## 1. RGB-Bright-Nachrüstung

## 2. Verbesserung des Joystick-Interfaces

### 3. Korrektur der ROM-Selektierung

Bild 1: RGB-BRIGHT-Korrektur

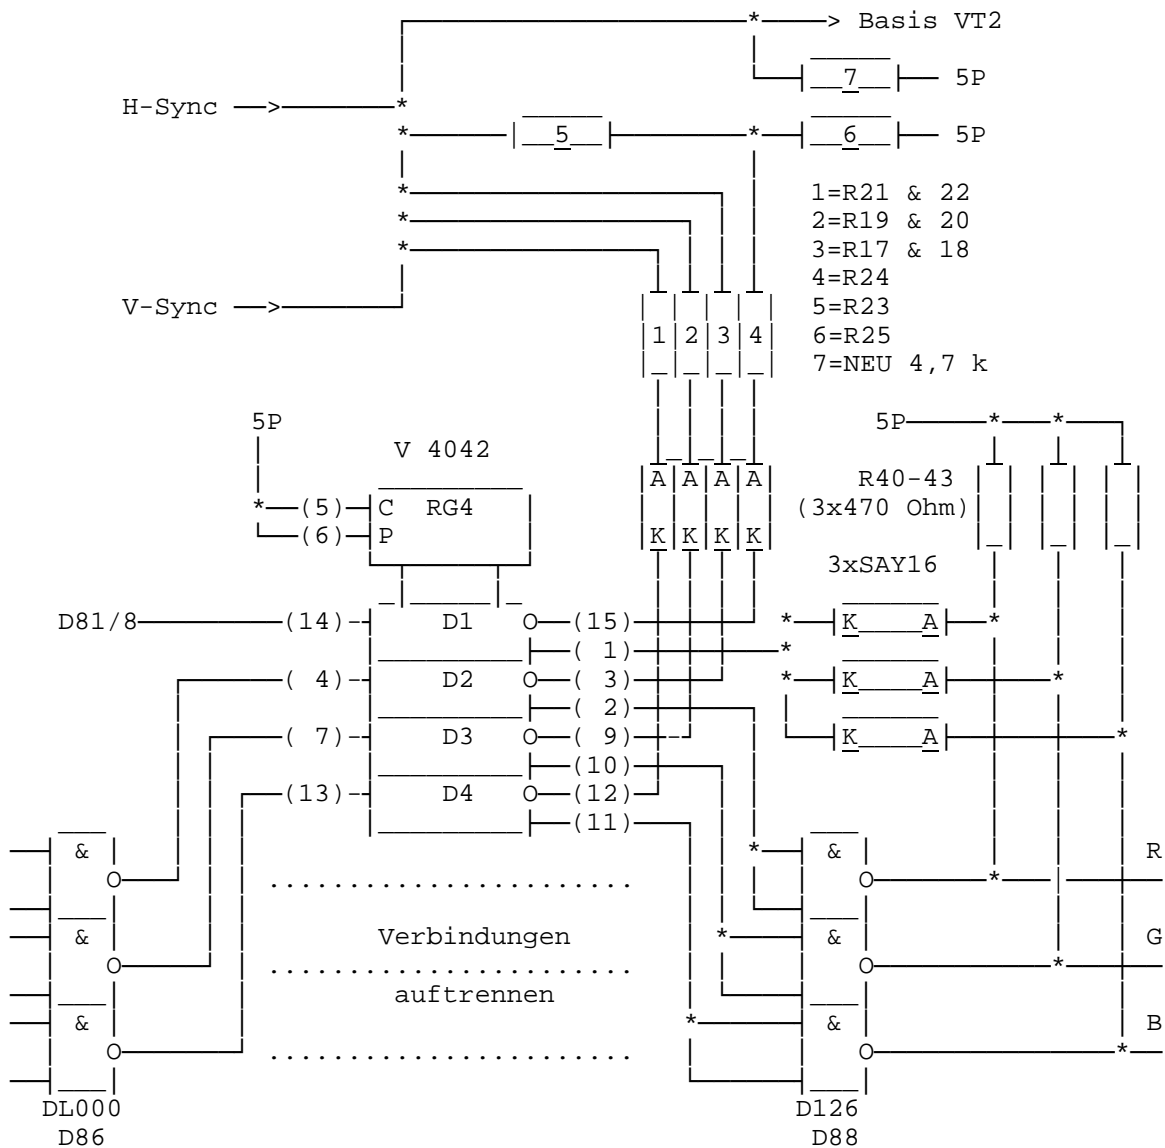
Wegen der durch Bauelemente bedingten Toleranzen kann es im Bildaufbau zu Verschiebungen in der Farb- bzw. -Zeichendarstellung kommen. Dies zeigt sich darin, daß am rechten Bildrand Zeichenreste und Attributteile sichtbar werden. Um diesen Effekt zu beseitigen, wird in das Fabsignal ein Zusatzlatch V 4042 eingefügt. Die RGB-Signale werden von den Ausgängen des IS D88 abgetrennt und dem Latch zugeführt.

Die Ausgänge des Latches sind mit den Eingängen des Leistungstreibers D88 zu verbinden. Der IS V4042 besitzt 4 Eingänge, deshalb wird noch ein weiteres Signal mit eingebunden. Bei diesem handelt es sich um das vom Gatter D81/8 kommende Signal "BRIGHT-MC-HS-VS".

Der Effekt der BRIGHT-Funktion, Zeichen oder Bildpositionen heller als das Grundbild darzustellen, läßt sich im RGB-Modus schlechter realisieren als im S/W-Mode. Das von den Ausgangsstufen kommende Signal muß erst analog gewandelt werden. Die richtige Darstellung kann nur von Farbmonitoren mit analogen Eingangsstufen erfolgen. Deshalb wird mit der Schaltungsänderung die Grundhelligkeit abgesenkt. Über Dioden, die durch das BRIGHT-Signal angesteuert werden, erfolgt die Heraufsetzung der Bildhelligkeit auf den normalen Wert. Die entsprechende Schaltung ist in Bild 1 dargestellt. Der Schaltkreis D44 ist zu entfernen und die Anschlüsse des KSD sind so zu ver-

binden, daß die Ausgänge des IS D77 auf die Openkolektorausgänge der IS D81 und D44 geschaltet sind. Die Leitung BRIGHT vom IS D76/6 ist an diesem abzutrennen und IS D76/7 zu legen. Desweiteren sind R17, R19, R21 sowie R24 von den Ausgängen des IS D81 zu trennen und nach der Schaltung im Bild 1 zu verschalten.

Der neu eingefügte Widerstand R7 hebt den Arbeitspunkt an VT2 an, und verbessert somit die Schwarzwertdarstellung. Nach Reset erscheinen BORDER und Bildfenster in Normalweiß. Der Befehl "BRIGHT1" gefolgt von zweifachem "ENTER" setzt das Bildfenster deutlich heller, der Rand dagegen wird nicht beeinflusst. Mit "BRIGHT0" wird der Grundzustand wieder eingestellt. Für die Darstellung im schwarz/weiß Modus sollte der Brighteffekt nicht unbedingt nachgerüstet werden, da die Unterteilung in verschiedene Grauwerte Nebeneffekte sowie Bildflecken verursacht.

Bild 2: Änderung der Torsteuerung Port 31

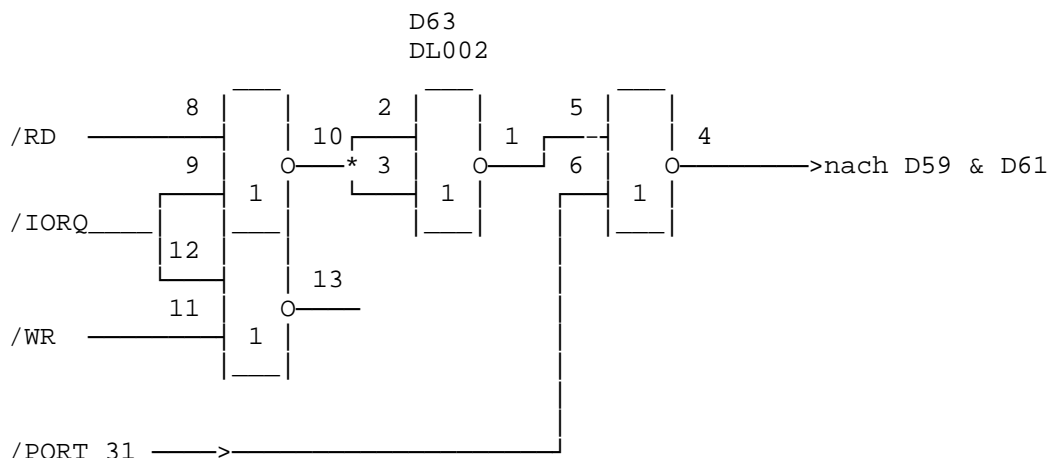
Eine weitere Änderung ist die zusätzliche Einbindung der Signale /RD und /WR in den Joystickport. Dadurch werden eventuell auftretende Fehlzugriffe anderer Ports unterdrückt.

In der Schaltung sind die freien Gatter des IS D63 wieder zu aktivieren, und entsprechend Schaltung in Bild 2 zu verdrahten.

Bild 3: Korrektur des Joystick-Interface

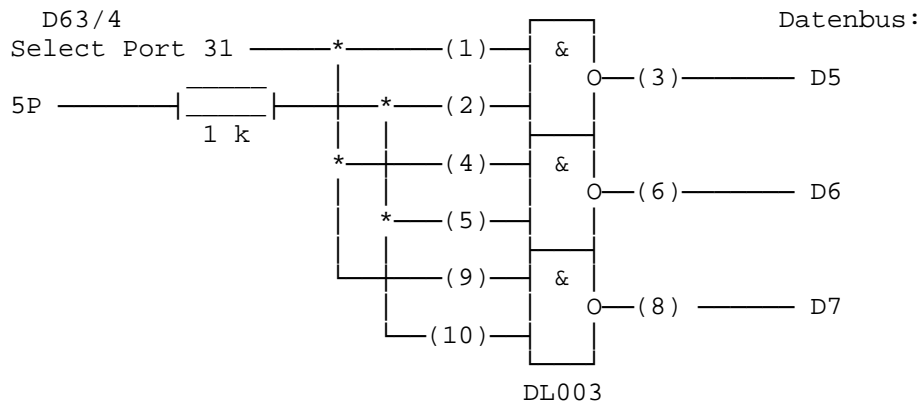
Die Bedienung des Joystick-Interfaces ignorierte in den meisten Fällen die Datenbits D5...D7. Bei einigen Programmen wird jedoch die Belegung dieser Bits wirksam. Deshalb müssen diese nicht belegten Datenbits definiert werden (z.B. im Programm "SCHALT 7", welches nur mit Kemston-Joystick arbeitet). In Bild 3 ist die entsprechende Schaltung dargestellt. Mittels dreier Gatter eines IS DL003 werden bei der Abfrage des Ports die unbenutzten Datenbits auf "low" gesetzt.

Bild 4: Korrektur der ROM-Selektierung

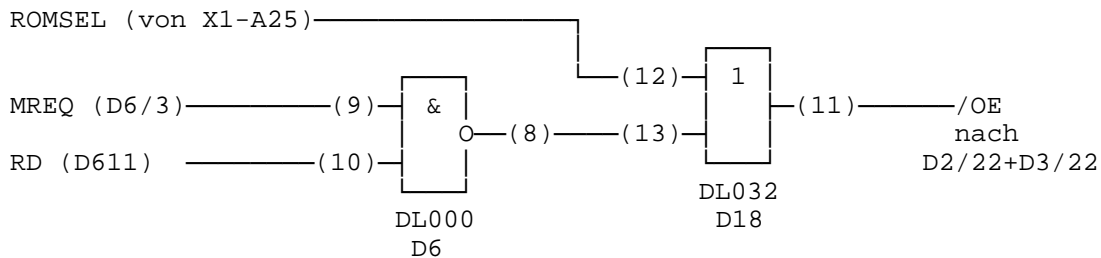
Die ROM-Selektierung birgt Probleme beim Anschluß von Zusatzinterfaces in sich. Durch Laufzeiten in der Dekodierung wird der RAM-Bereich nicht schnell genug freigegeben. Deshalb wird das ROMSEL-Signal lediglich in die /OE-Steuerung der EPROMs eingebunden. Der Anschluß D4/5 (Dekoder) wird von ROMSEL getrennt und auf Masse gelegt. In die /OE-Leitung vom Ausgang des Gatters D6/8 wird ein OR-Gatter von D18 eingefügt, wodurch die Verknüpfung mit dem ROMSEL-Signal erfolgt. Die entsprechende Schaltung ist in Bild 4 dargestellt.

Bild 5: Zusatzschaltung für Seitenadressierung

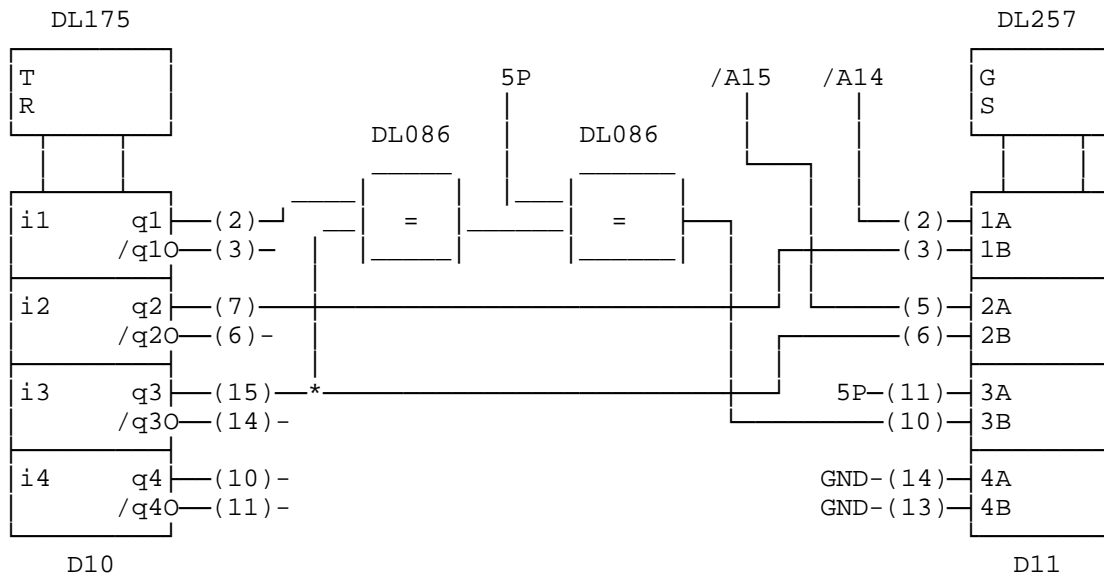
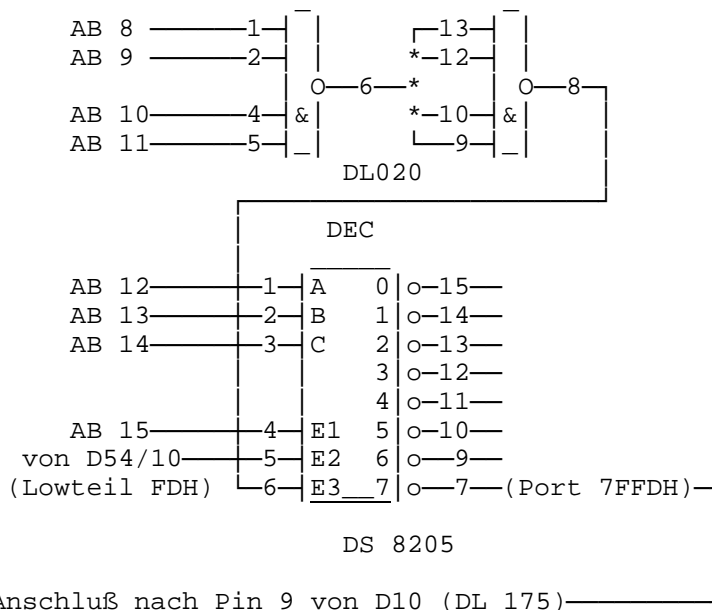
Als Ergänzung der 128K-Version ist nachträglich eine Veränderung der Schaltung vorzunehmen. Bevor die nachfolgenden Korrekturen eingebaut werden, sollte der EPR 2 auf seine vollständige Grundfunktionen geprüft werden, da diese Änderungen nur den 128K-Modus betreffen. Es muß zusätzlich ein IS DL086 (Dxx) ergänzt werden. Ohne diesen Zusatz sind Programme, die alle acht RAM-Pages benutzen, nicht funktionsfähig. Dazu sind drei Leitungen auf der L-Seite an D10 aufzutrennen und die folgende Schaltung einzufügen.

Auftrennen:     D10/2       nach     D11/3  
                   D10/7       nach     D11/6  
                   D10/14    nach     D11/10
